TJ Slovan Patrónka

Vec: Záväzné stanovisko k projektovej dokumentácii

V zmysle Vašej žiadosti o záväzné stanovisko zo dňa 22.08.2024 Vám zasielame naše pripomienky k Vami dodanej projektovej dokumentácii (DSP).

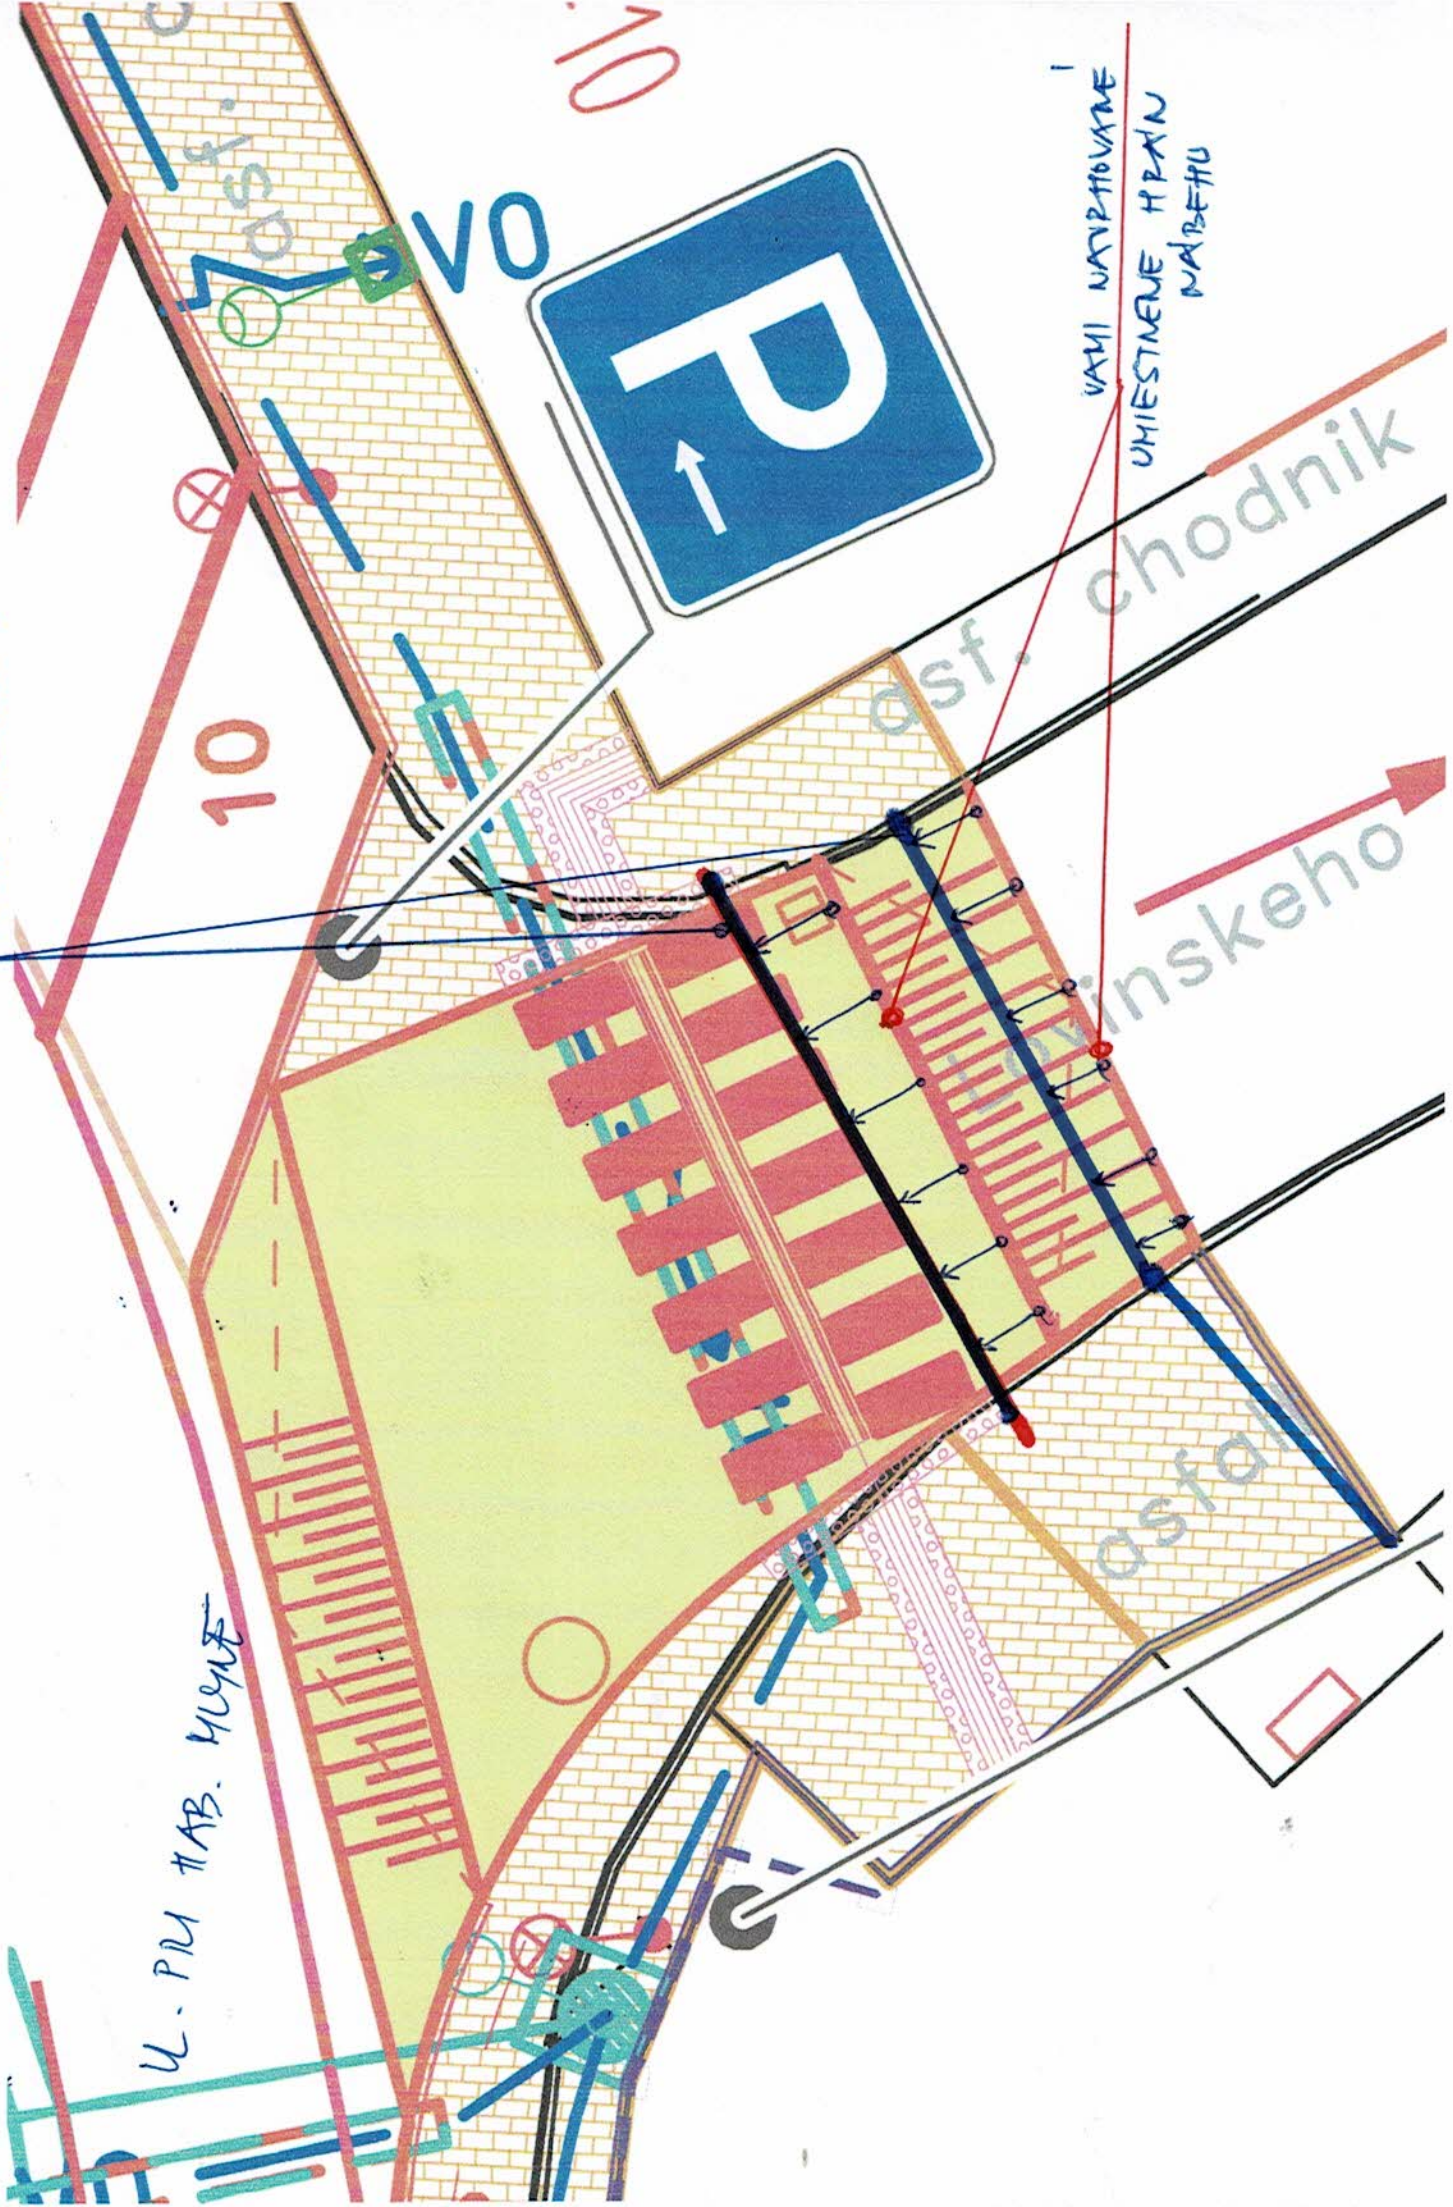
1. V uzle križovatky Pri Habánskom mlyne-Lovinského, navrhujeme posunúť hranu spomaľovacieho prahu a prechodu pre chodcov na ulici Lovinského podľa priloženého nákresu č.1
2. Pri Vami uvažovanom výmene plotu okolo Športového areálu Patrónka na oblúku Pri Habánskom mlyne – Lovinského vidíme problém so založením niekoľkých základových pätiiek plotových stĺpikov, keďže sú situované v prudkom nestabilizovanom svahu (ide asi o 4 ks problémové stĺpiky oplotenia, viď nákresu č. 2).
3. V projektovej dokumentácii uvažujete na ul. Pri Habánskom mlyne s obojstranným umiestnením dopravnej značky „zákaz zastavenia“.

032. - NAKRES D.3

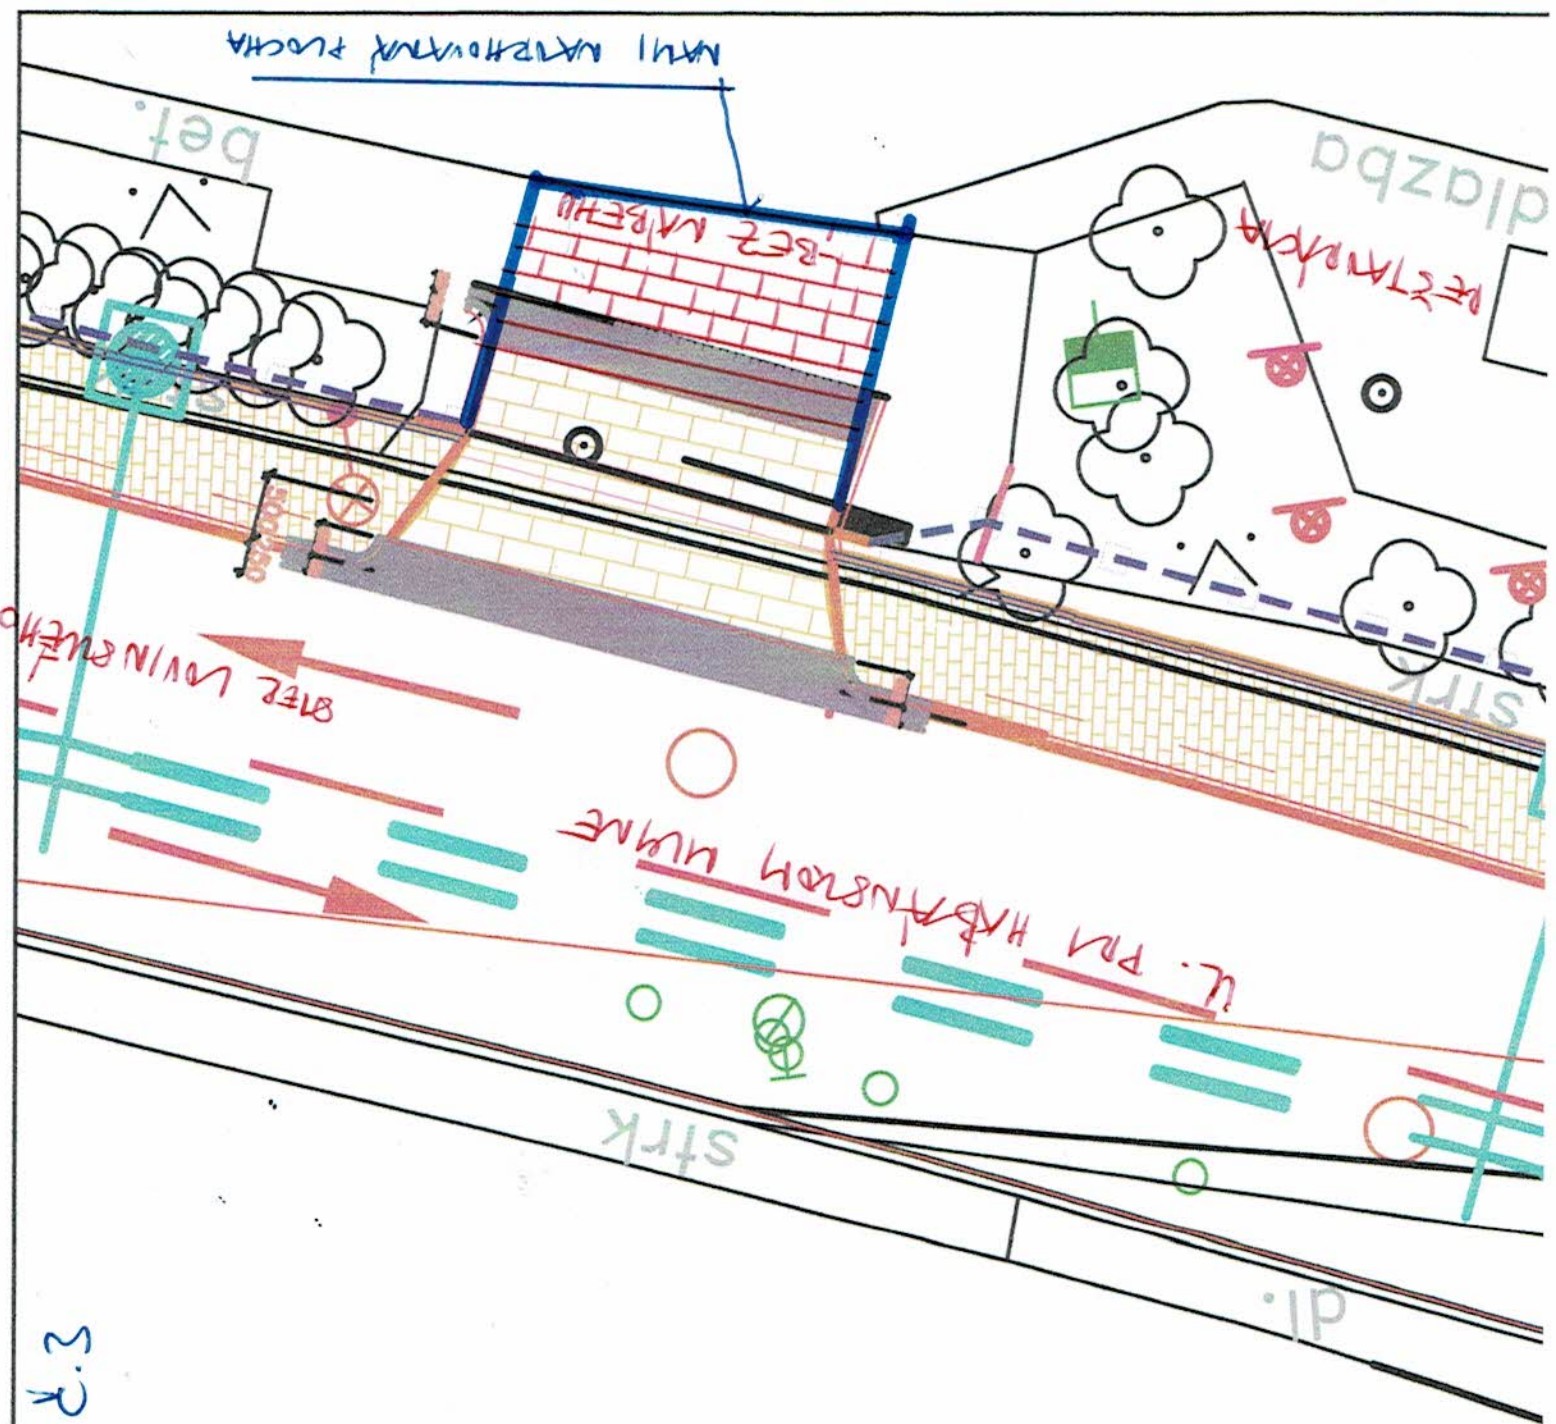
5. Na ul. Pri Habánskom mlyne v mieste hlavného vstupu do Športového areálu Patrónka v mieste, kde je umiestnená elektrická cestná závara uvažujete s výstavbou spomaľovacieho nábehu s dlažbovou plochou, ktorej hranice a rozmery navrhujeme zmeniť podľa priloženého nákresu č.3 .

OBR. - NAKRES D. 4.

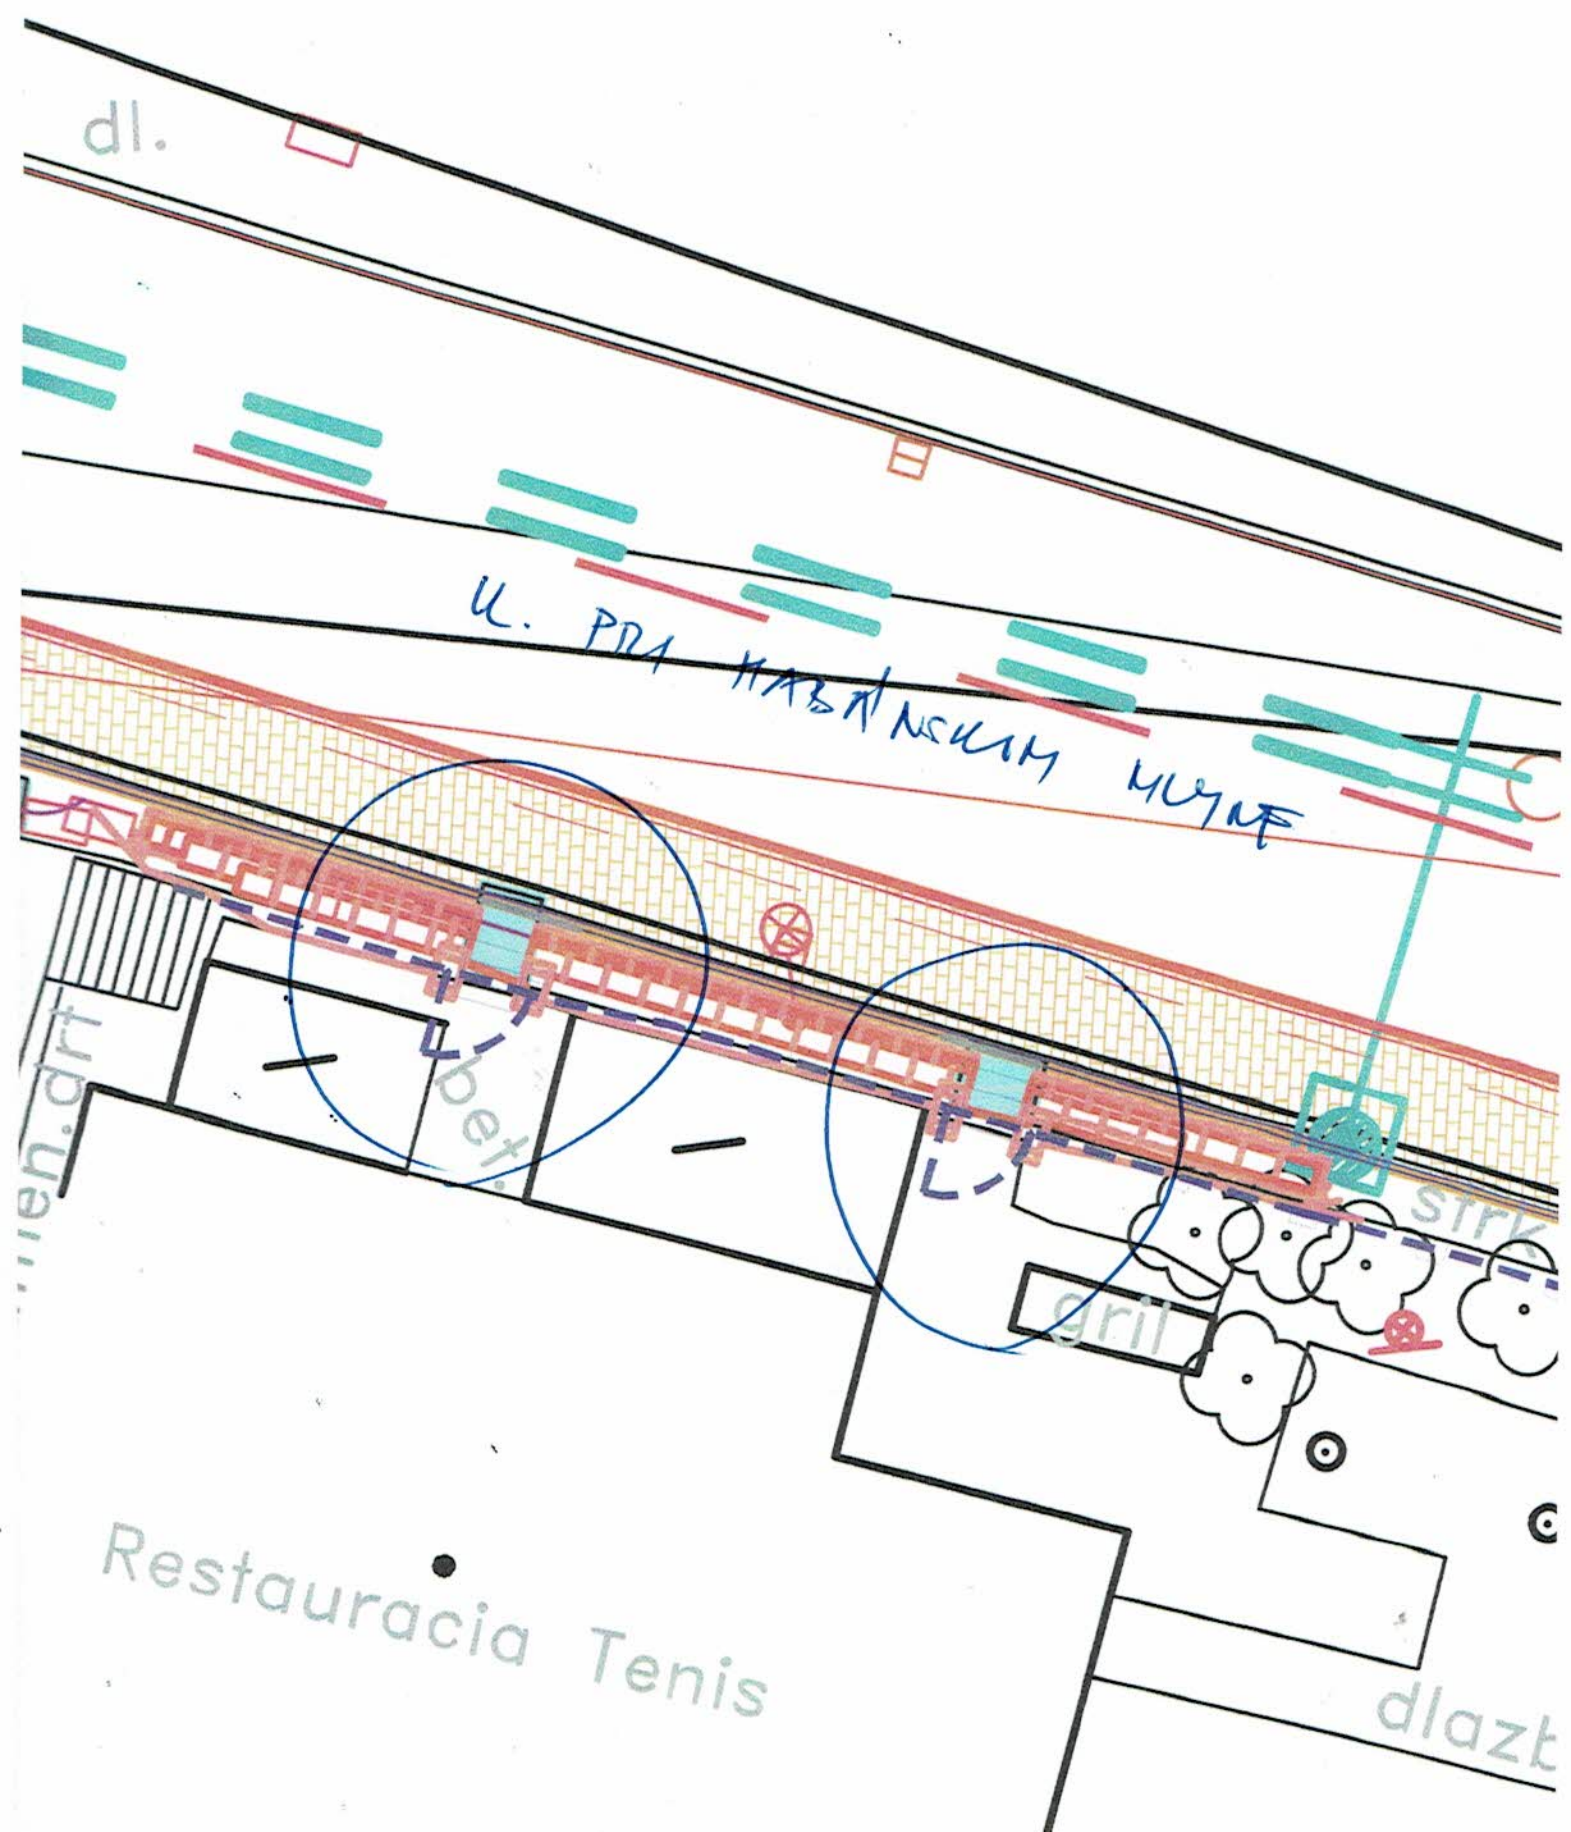
6. K Vami navrhovaným úpravám na ul. Pri Habánskom mlyne v mieste popri objekte reštaurácie a týka sa to oporných múrikov, úpravy schodov a vstupných bránok pred reštauráciou nemáme pripomienky okrem zohľadnenia nami navrhovaného smeru otvárania vstupných bránok podľa nákresu č.4 .
